# 島根原子力発電所 3 号炉 炉心解析コード (LANCR/AETNA) (妥当性確認と許認可解析への適用性について)

2023年 5 月  
中国電力株式会社

# 審査会合における指摘事項一覧（1 / 3）

### 適用性確認時の不確かさ積算実施例（反応度係数の保守因子）

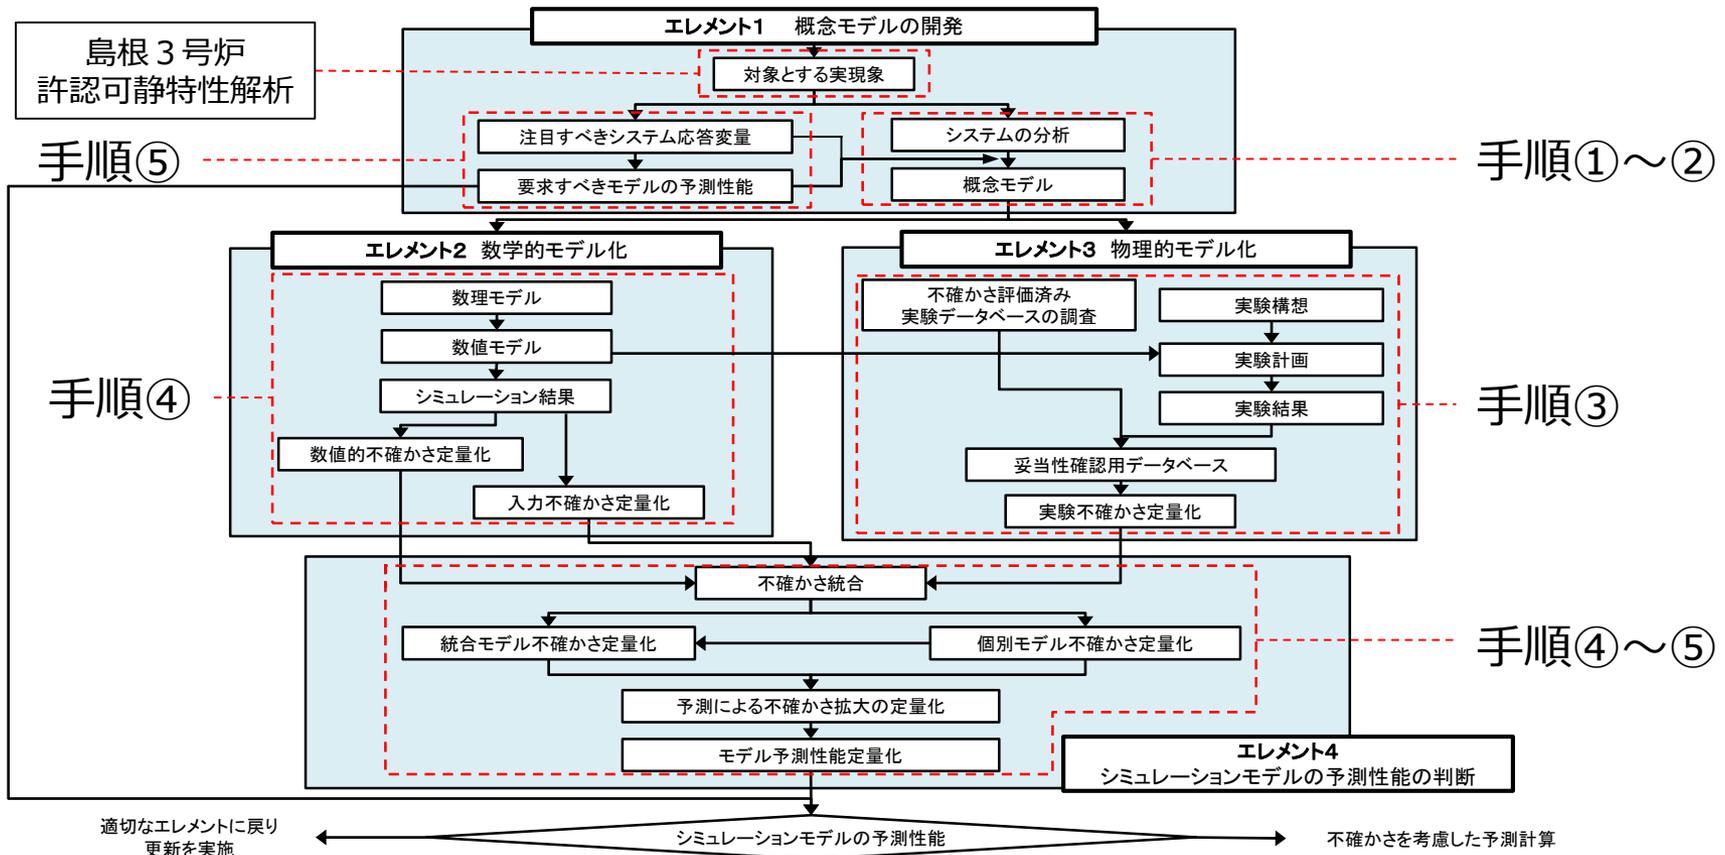
- 指摘事項（第1100回審査会合 2022年12月13日）
  - 手順④の妥当性確認を通じた総括不確かさの評価について、物理的モデルの不確かさの影響についても説明すること。
- 回答（P.22再掲）
  - 許認可解析への適用性確認（P.27）において注目すべき応答変量となる評価指標の不確かさについて、LANCRの妥当性確認による結果を以下に示す。

- 許認可解析への適用性確認のための不確かさの積算の実施例として、反応度係数（減速材ボイド係数）の保守因子についての実施結果を以下に示す。
- 応答変量を積み上げた結果は  % であり、要求すべき予測性能（25%）の範囲内である。

※ 1：3次元出力分布と3次元ノード燃焼度の不確かさに起因する減速材ボイド係数の不確かさ。

仮に3次元ノード燃焼度の測定の不確かさを考慮した場合でも、「3次元出力分布，3次元ノード燃焼度」の不確かさは  % 程度となるが、この値とした場合でも不確かさの合計値（上記表に示す二乗和平方根の小数点以下切り上げ値）は変わらない。

※ 2：上記の各不確かさ成分は独立なランダムな誤差であり、不確かさの合計は二乗和平方根で求めている。

注目すべき応答変量やその他の不確かさと要求すべき予測性能の比較結果

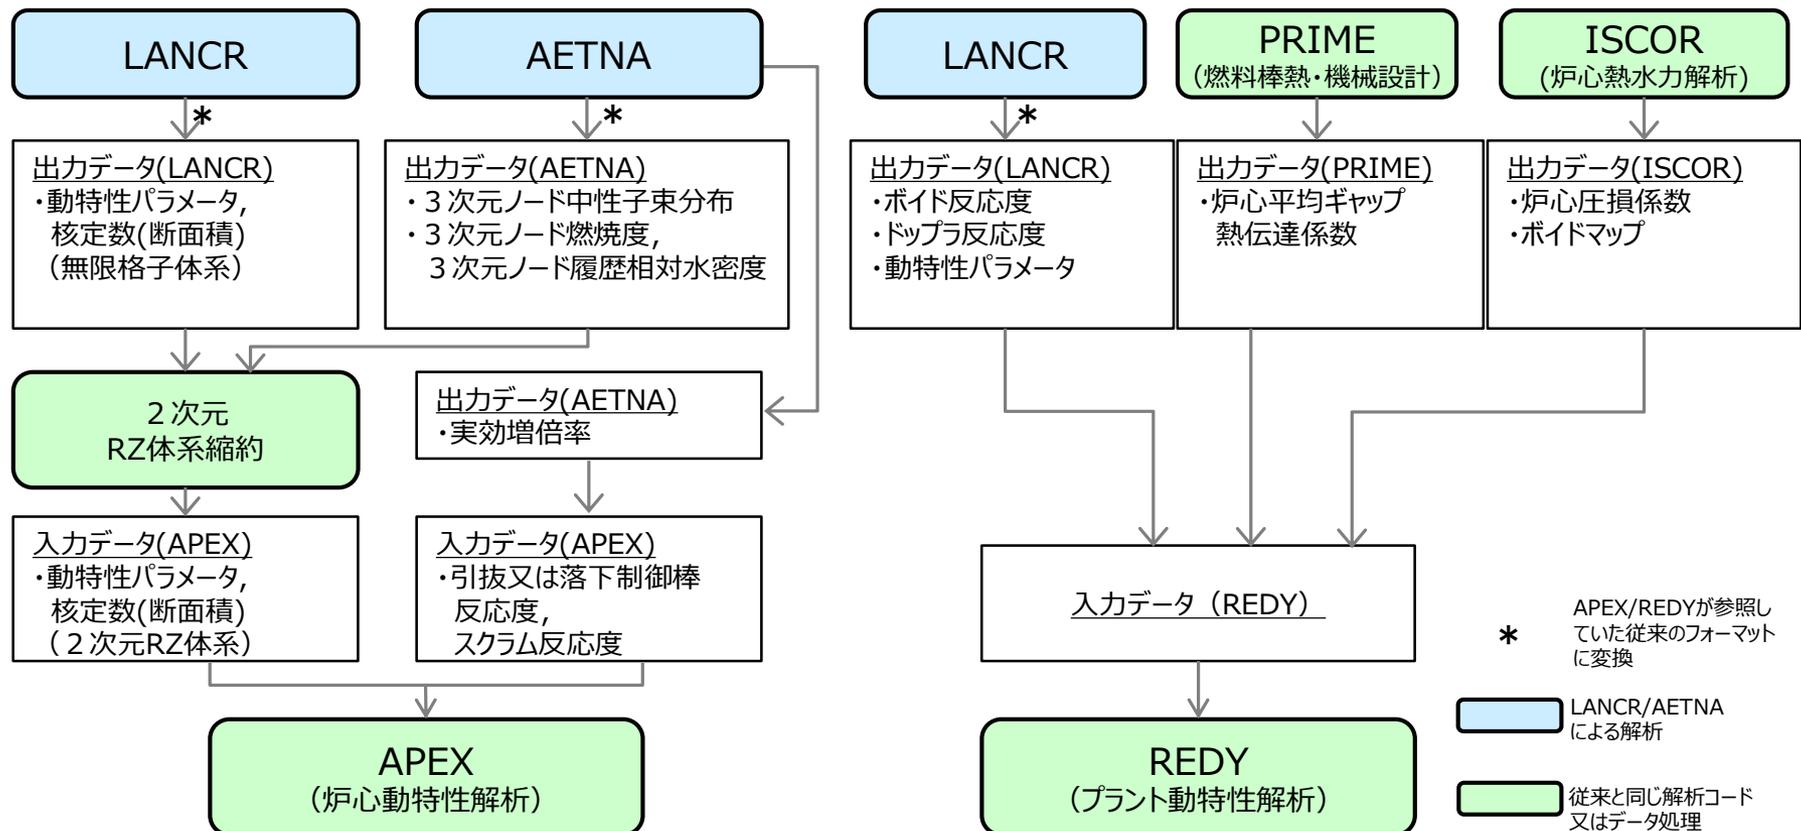
- 指摘事項（第1076回審査会合 2022年9月29日）
  - 試験データ等と比較した結果により，妥当と判断した考え方（どういう観点から，何を満たしていればよいと考えるのか）を整理すること。

- 妥当性確認の結果得られた注目すべき応答変量の不確かさの積算結果と、要求すべき予測性能の比較結果を以下に示す。
- LANCR/AETNAはすべての要求すべき予測性能を満足しており、島根3号炉許認可静特性解析に適用性があると判断できる。
